**Prolongement de la Ligne 1 du Métro de Marseille
entre La Timone et La Fourragère**

RADIO

**AVENANT N°2
AU MARCHE DE TRAVAUX N°2006/127**

REPLACEMENT DES CONSOLES TRD420 PAR DES POSTES REM500

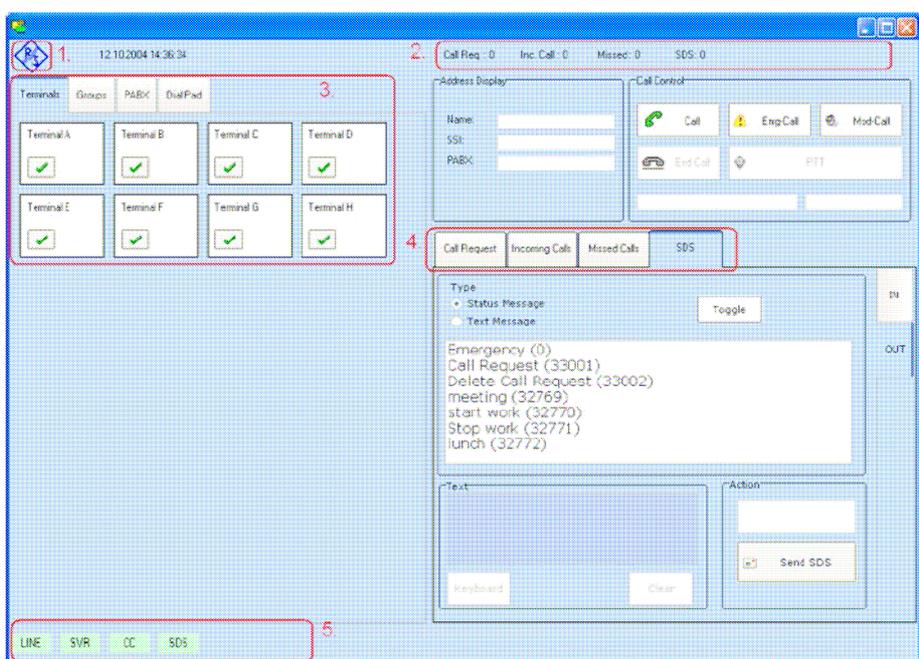
« Les postes radio fixes opérateurs sont des consoles de travail dédiées aux régulateurs et des chefs d'équipes « viabilité » situés au CSR de la Rose et au PC de St Charles, ils se composent de postes émetteur récepteur radio classiques, disposant d'accessoires audio de type :

- Micro col de cygne ou micro casque (dispositif « main libre »)
- D'un haut parleur directif qui évite la dispersion du son, avec volume réglable »

En réponse à ces exigences, le Titulaire a proposé dans son offre au document A11 (mémoire technique) §2.2.1 la fourniture suivante :

« Ce poste de travail est basé sur le dispatcher R&S TDR420.

L'offre du Titulaire présente des fonctionnalités redondantes avec les fonctionnalités proposées sur les consoles opérateurs du SFS.

Le Titulaire propose de remplacer les consoles TRD420 par des postes fixes REM500 (raccordement filaire).

MODIFICATION DE L'IMPLANTATION DE L'ANTENNE RADIO TETRA SUR LE BATIMENT DE LA ROSE

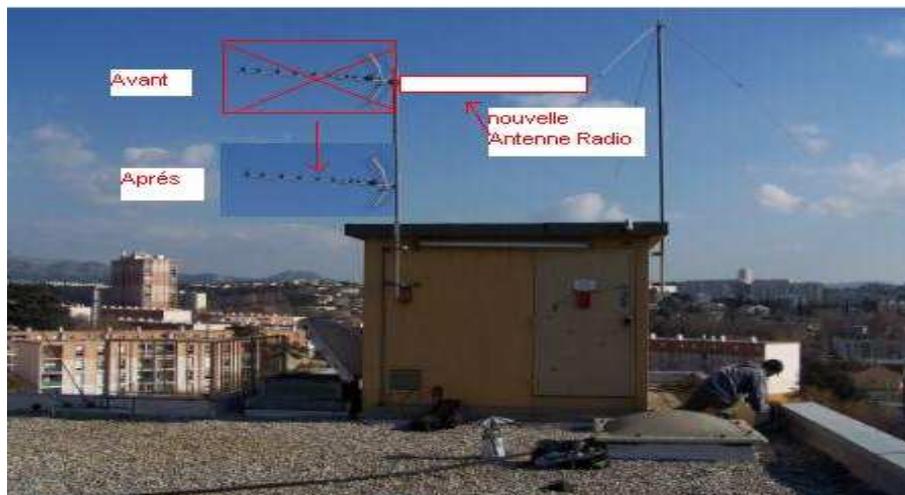
Le CCTP définit l'implantation de l'antenne radio TETRA au §4.3.3 du CCTP de la manière suivante :
« Les antennes seront installées sur le pylonet du bâtiment existant et une zone d'intervention sera balisée. »

Le Titulaire indique dans son compte rendu d'avancement du 04/12/07 qu'aucune société consultée ne peut délivrer une étude permettant de garantir une intervention sans risque humain sur le pylône
« Après avoir interrogé de nombreuses sociétés, le groupement n'a pas trouvé le partenaire qui apporterait un engagement formel. »

Le groupement propose donc d'abandonner la solution de fixation sur le pylonet, au profit d'une solution sur le mât existant fixé sur la maçonnerie de l'escalier et sur lequel une antenne de télévision est déjà en exploitation. Ce mât, qui ne présente pas de risque pour une intervention humaine, doit toutefois être remplacé pour supporter l'antenne télévision et la nouvelle antenne TETRA.

Le Titulaire propose d'installer l'antenne TETRA en haut du mât de manière à la dégager de tout obstacle et optimiser ainsi la propagation radioélectrique.

En conséquence, l'installation de cette antenne nécessite une prestation de démontage de l'antenne de télévision avant l'installation de l'antenne TETRA puis une prestation remontage de l'antenne de télévision tout minimisant l'impact sur l'exploitant.
